Gamma H&C	Modello OPERA TOUCH – CONCERTO TOUCH	N° I.T. 12_2018
Matricola 82610688	Oggetto MODIFICA CONNESSIONE SCHEDA CPU

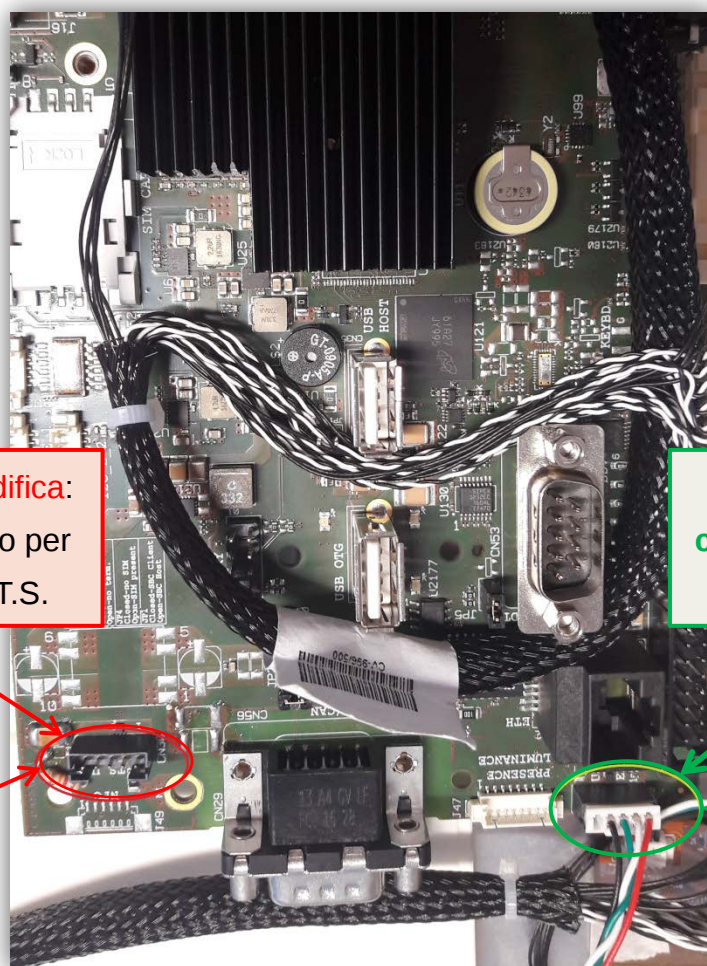
Per rendere meno sensibile la **scheda CPU** a sollecitazioni (disturbi) esterne:

è stata modificata la sua connessione con il *touch – screen* come mostrato nell'immagine sotto.

Soluzione **pre – modifica**:
connettore utilizzato per
 la connessione al T.S.

N. connettore
CN30

Nuova soluzione:
connettore utilizzato per
 la connessione al T.S.

N. connettore
CN9

Nota bene: non è necessario alcun aggiornamento software.

Il codice a ricambio della **scheda CPU** è invariato: **261137**
